Kritische Stellungnahme zum HIC-Gutachten „Erneuerbare Energien im Fernwärmenetz Hamburg“

**Ersatz des HKW Wedel:
Gesamte CO₂-Emissionen zwischen
2020 und 2030**

Bild 1: Schematische Darstellung zur Nutzung des von der HIC vorgeschlagenen Aquiferspeichers. Rechts Entnahme von teilweise fossil erzeugter Wärme zur Einspeisung in den Aquiferspeicher, links Nutzung der aus dem Speicher entnommenen Wärme.

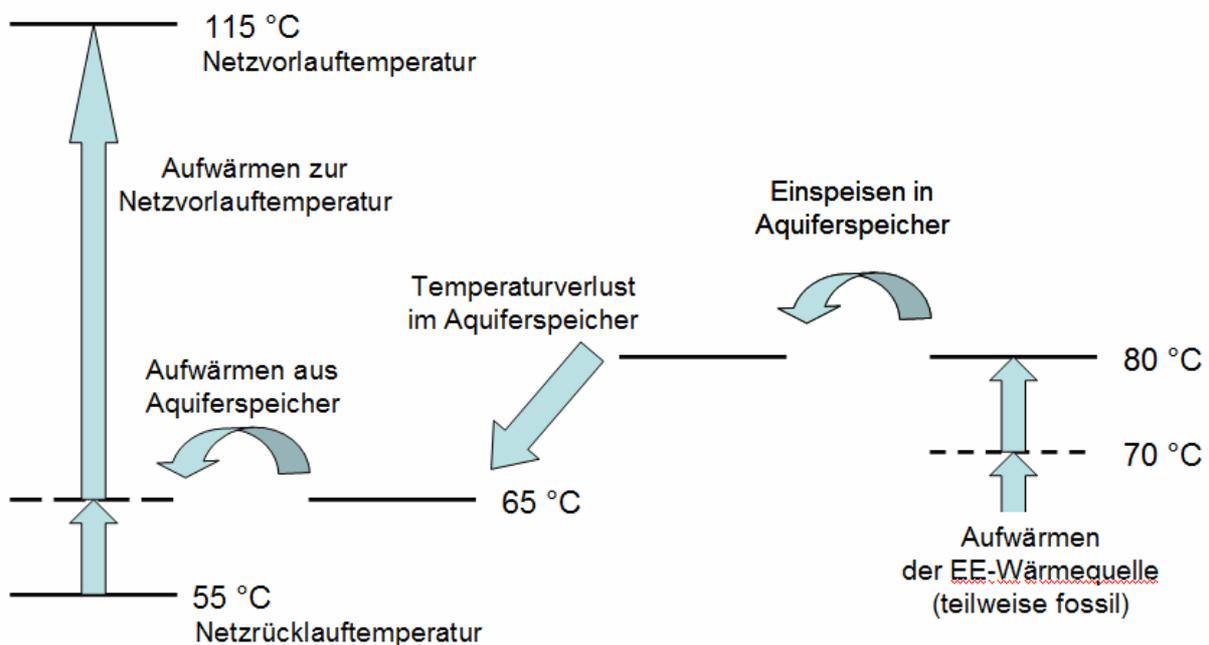
An Hand des schematischen Bildes 1 ist erkennbar, dass beim Einsatz eines Aquiferspeichers der vom HIC beschriebenen Art in einem Hochtemperatur-Wärmenetz nur ein recht begrenzter Grad an Wärmenutzung zu erwarten ist.²³

Ein großer Anteil der eingesetzten Wärmemenge würde sich entsprechend Bild 1 ungenutzt in mehreren hundert Meter Tiefe ausbreiten. Das HIC-Gutachten glaubt sehr optimistisch, dass ein großer Teil der eingespeisten Wärme wieder zurückgeholt werden kann:

Um eine bessere Nutzungsbilanz zu erhalten, müssten die Einspeisetemperaturen und vor allem die Rückholtemperaturen angehoben werden.

Bild 2: Spezifische Wärmegestehungskosten unter Berücksichtigung von Verlusten im Aquiferspeicher (Rückgewinnungsfaktoren von 40 % bis 60 %)

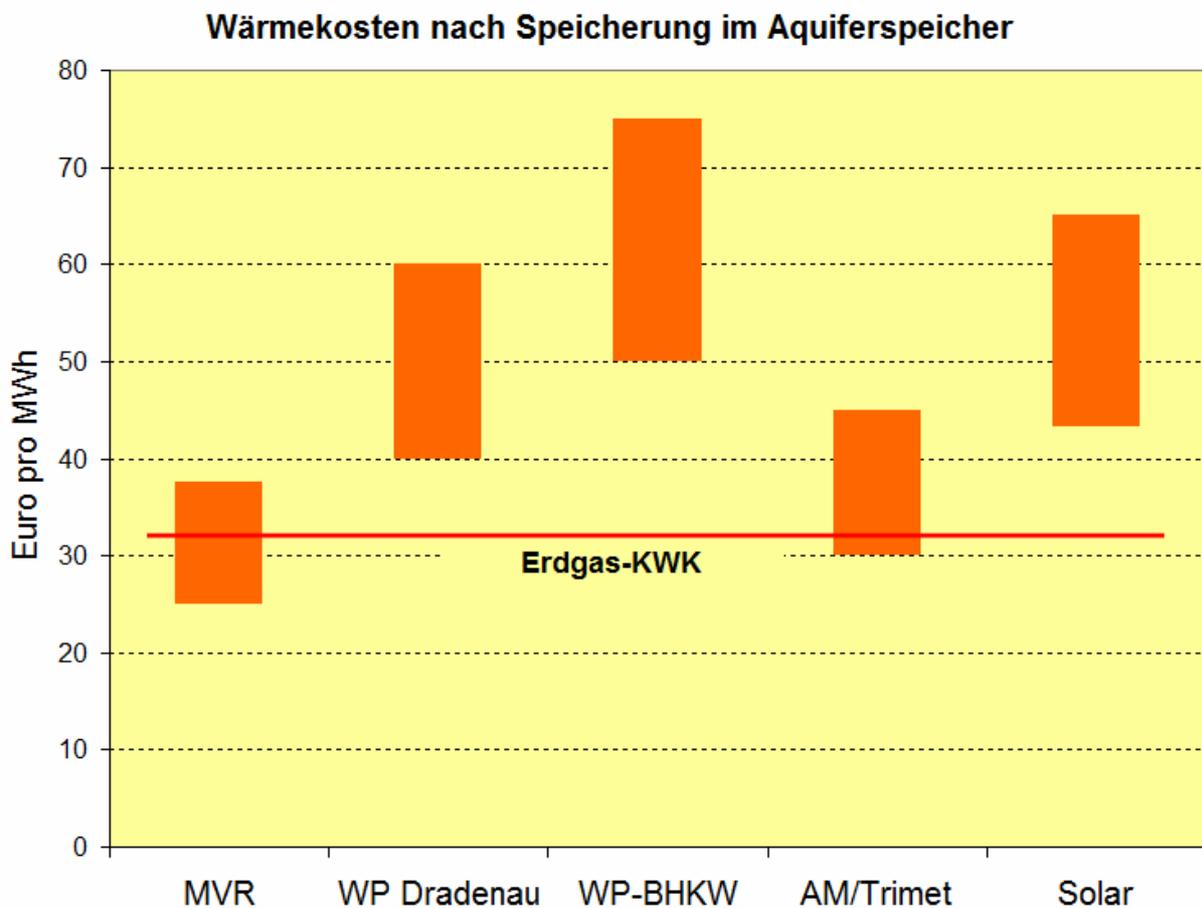
Mehrere Tabellen des HIC-Gutachtens (S. 124 bis 130) enthalten Wärmekosten ab Erzeugungsanlage, ggf. unter Berücksichtigung neu zu bauender Wärmeleitungen. Für Wärmebeiträge, die den aktuellen Bedarf übersteigen, daher nicht kurzfristig einsetzbar sind und in dem geplanten Aquiferspeicher längerfristig zwischengespeichert werden sollen, liegen die effektiven spezifischen Wärmegestehungskosten erheblich höher, weil bei der vorgesehenen saisonalen Speicherung bedeuten-

de Energieverluste auftreten. Teilweise liegen diese korrigierten Kosten weit über der im HIC-Gutachten selbst aufgeführten Wirtschaftlichkeitsgrenze (Bild 2).

Mit den 26 Euro pro MWh, die im HIC-Gutachten als indikative Wärmekosten für „Solarthermie Altenwerder“ angegeben werden,²⁶ findet man bei Rückgewinnungsfaktoren zwischen 40 % und 60 % spezifische Wärmekosten zwischen 43 und 65 Euro pro MWh (Bild 2). Diese Kostenwerte liegen ganz erheblich über der akzeptablen Kostengrenze von 35 Euro pro MWh, die im Abschnitt zur Nutzung der Solarthermie auf Seite 43 des HIC-Gutachtens festgelegt wurde (zitiert in Abschnitt 2.1).

Bild 4: Spezifische CO₂-Emissionen für Fernwärme beim Ersatz des HKW Wedel.

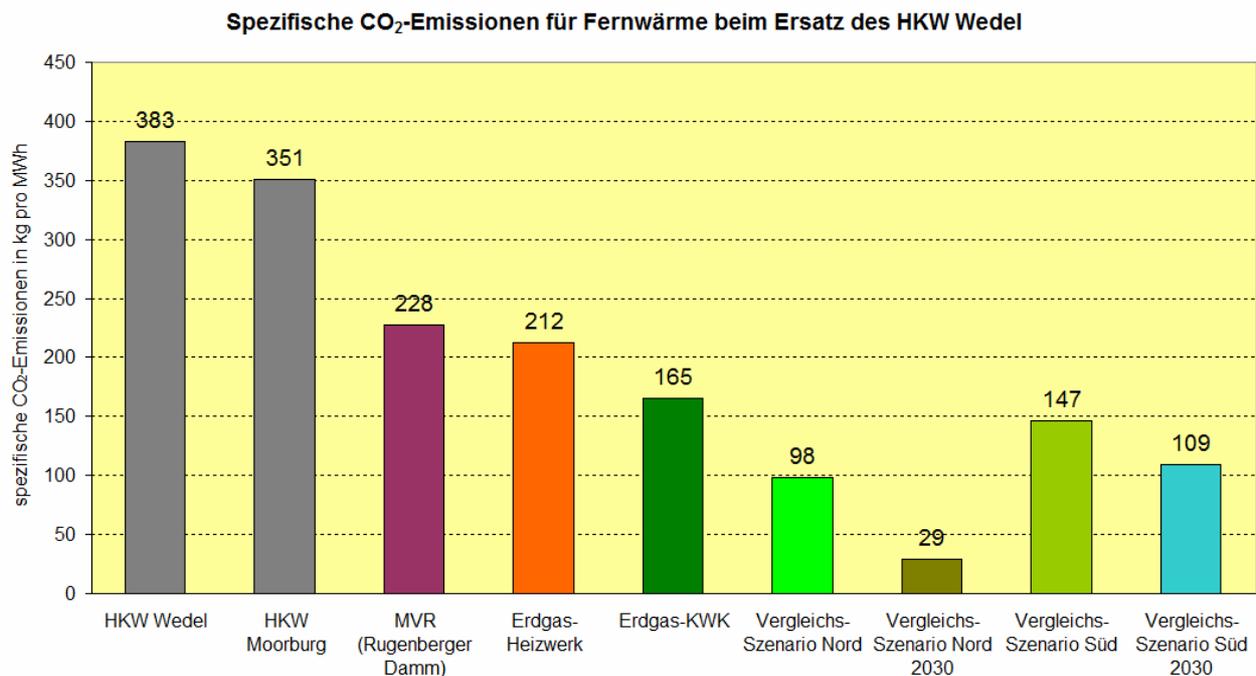
Seit längerem ist völlig klar, dass die „künftige anderweitige Deckung“ des bisherigen Wärmeabsatzes an die Ölwerke Schindler durch Auskoppelung von Dampf aus dem von Vattenfall betriebenen Steinkohle-Heizkraftwerk Moorburg erfolgen soll. Wärme aus dem Steinkohle-Heizkraftwerk Moorburg ist mit sehr hohen CO₂-Emissionen belastet (Bild 4, links).

Eine Belieferung der Ölwerke Schindler durch Vattenfall mit Fernwärme aus dem HKW Moorburg statt aus der MVR würde unbezweifelbar einen gewichtigen Teil der Ersatzlösung Wedel bilden (Bild 5). Daher müssen in den CO₂-Emissionsbilanzen die CO₂-Emissionen der rund 500 GWh pro Jahr, die zusätzlich aus dem HKW Moorburg ausgekoppelt würden, angesetzt werden und nicht die entsprechenden der MVR, die gegenwärtig die Ölwerke Schindler mit Dampf beliefert (Bild 4).

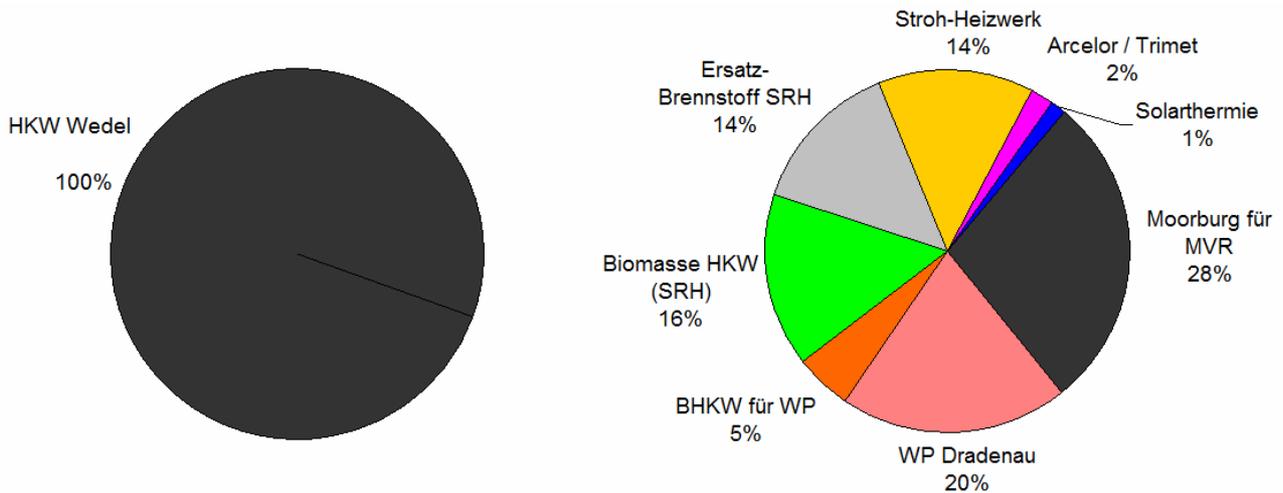
Wenn Konsistenz mit der Berechnung der Wärmegestehungskosten hergestellt wird, so erhöhen sich die CO₂-Emissionen gegenüber den von HIC angegebenen ganz erheblich. Die Auswirkungen, die den Wärmebeitrag „BHKW für WP“ in Bild 5 betreffen, werden in Abschnitt 3.4 dargestellt.

Bild 6: CO₂-Emissionsfaktoren und EE-Anteile aller sechs Varianten des HIC-Gutachtens (nach Abbildung 64 des HIC-Gutachtens)

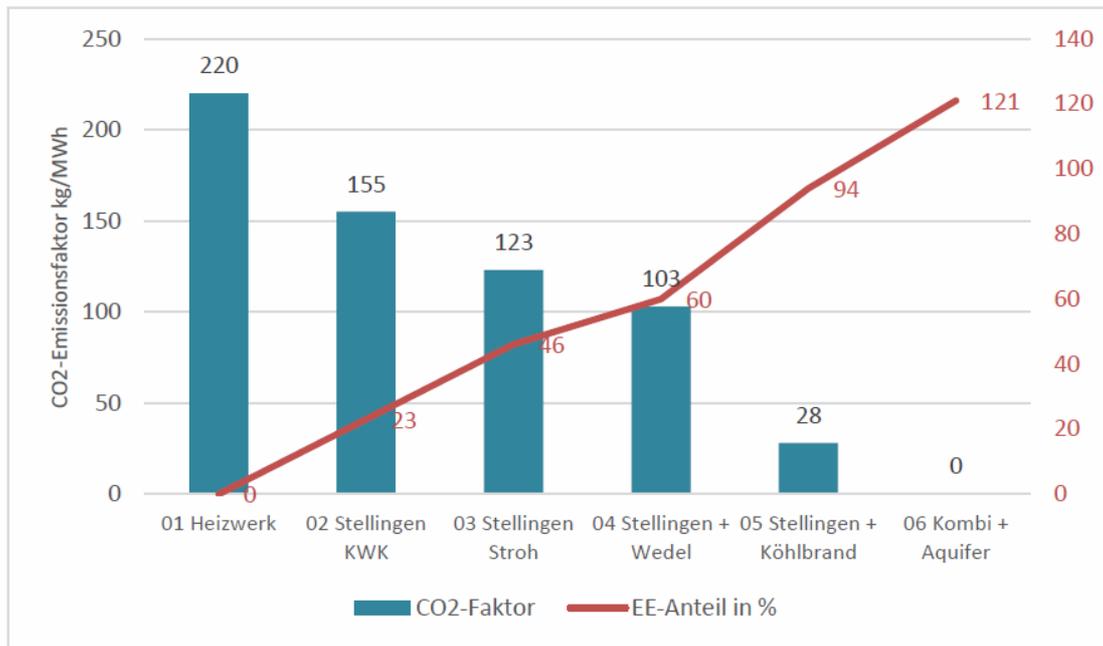
Die im HIC-Gutachten vorgelegten Bilanzen dieses Gutachtens zu erneuerbaren Energien und zu den CO₂-Emissionsfaktoren (Bild 6 auf Seite 18, entsprechend Abbildung 64 im HIC-Gutachten), die die Auskoppelung von Fernwärme aus dem HKW Moorburg ignorieren, sind daher für die „Nord-Süd-Varianten 05“ und die „Kombi-Variante 06“ nicht akzeptabel.²⁸

Bild 7: CO₂-Emissionsfaktoren nach der vorliegenden Stellungnahme. Erläuterungen im Text. (Unterschiedliche Farben nur zur visuellen Unterscheidung)

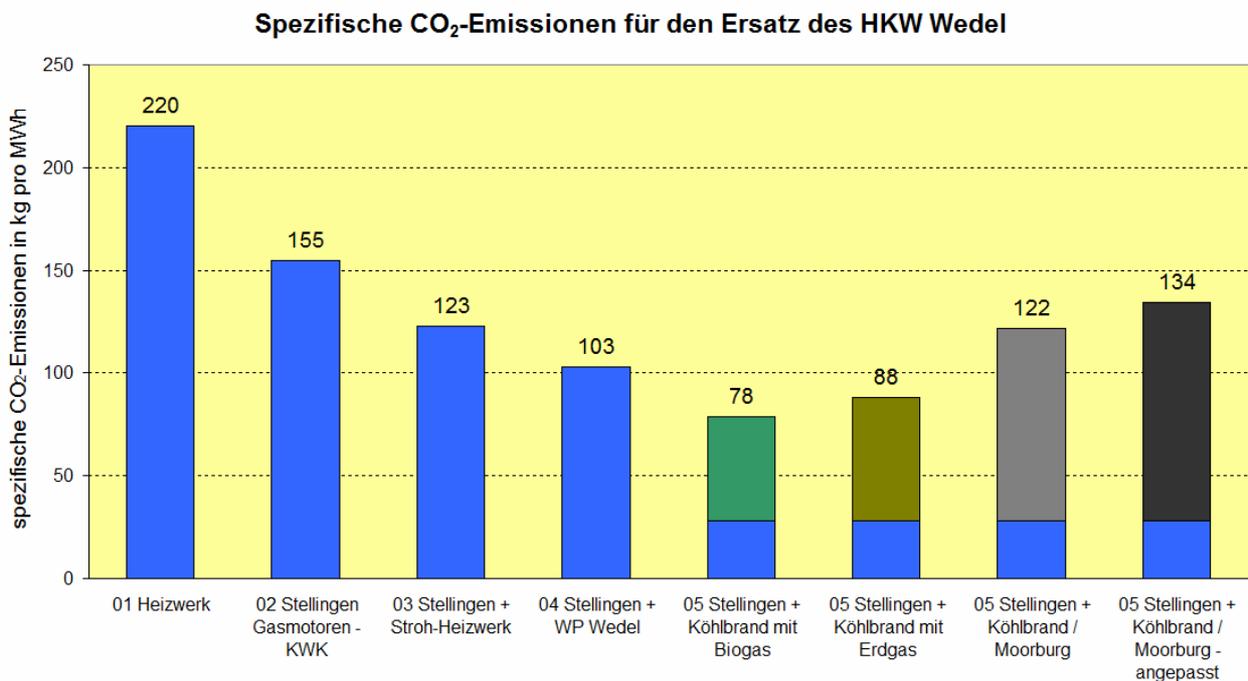
Bei einer vollständigen Bewertung aller CO₂-Emissionen liegen diejenigen der Nord-Süd-Variante 05 höher als die der Nord-Varianten 03 und 04 (Bild 7 auf Seite 18). Werden bei der Variante 02 mit Gas-KWK von HIC vorgeschlagene erneuerbare Wärmequellen wie ein Stroh-Heizwerk und/oder eine Elbwasser-Wärmepumpe in geeigneter Weise berücksichtigt, so liegen auch die CO₂-Emissionen dieser modifizierten Nord-Variante 02 unter den korrekt berechneten CO₂-Emissionen der Nord-Süd-Variante 05.

Bild 8: Vergleich der Zeitdauern bis zur Stilllegung des HKW Wedel

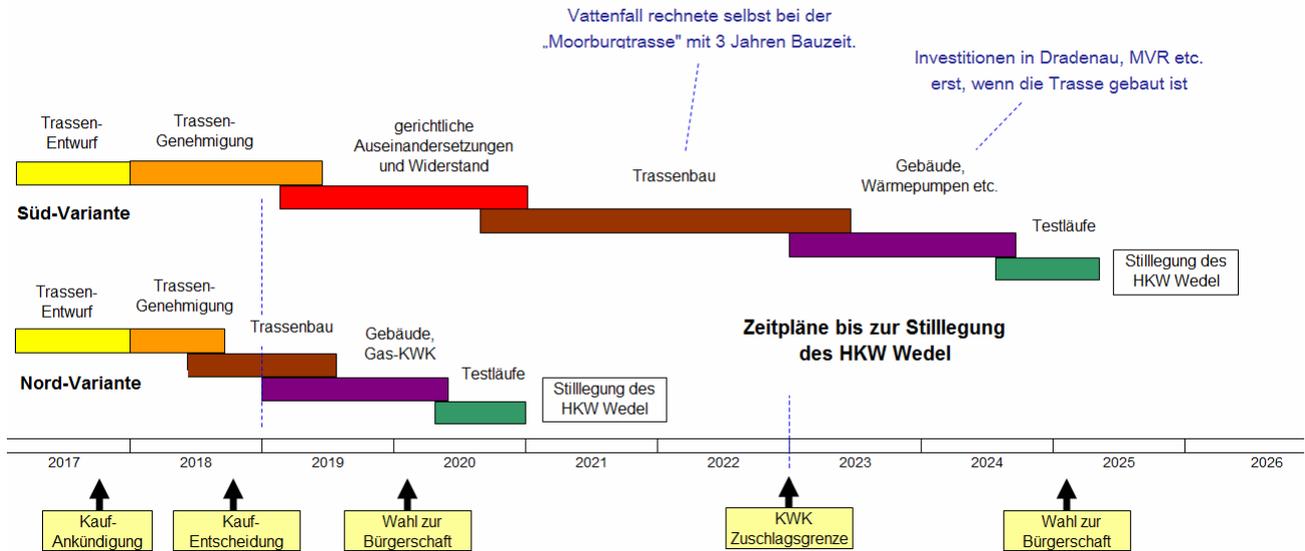
Die Zeitenintervalle für eine Nord-Variante ³⁶ in Bild 8 orientieren sich an den Zeiten, die für die Errichtung des Gasheizkraftwerks Kiel geplant wurden. Vom Beginn der detaillierten Ausführungsplanung (Juli 2015) über den Beschluss des Aufsichtsrats (November 2016) bis zum Zeitpunkt, wo das GHKW das alte Kohle-HKW ersetzen soll (Herbst 2018), sind gut drei Jahre angesetzt.

Mit den Zeitdauern in Bild 8 und den CO₂-Emissionswerten in Bild 4 lässt sich einfach berechnen, wie viel CO₂ zwischen 2020 und 2030, dem Zieljahr der HIC-Untersuchung, ³⁷ vom HKW Wedel und den jeweils folgenden Ersatzlösungen emittiert wird. Das Ergebnis ist geprägt vom wesentlich längeren Zeitabschnitt bis zur Stilllegung des HKW Wedel bei der Nord-Süd-Variante. Die Summe aller CO₂-Emissionen von 2020 bis 2030 ist für die Nord-Süd-Variante mehr als doppelt so groß wie für die Nord-Variante (Bild 9). Das ergibt sich im Wesentlichen daraus, dass die hohen CO₂-Emissionen des HKW Wedel auch noch im Zeitabschnitt 2021 bis 2025 das Klima belasten, während im gleichen Zeitraum die CO₂-Emissionen der Ersatzlösung bei der Nord-Variante bereits stark abgesenkt sind.
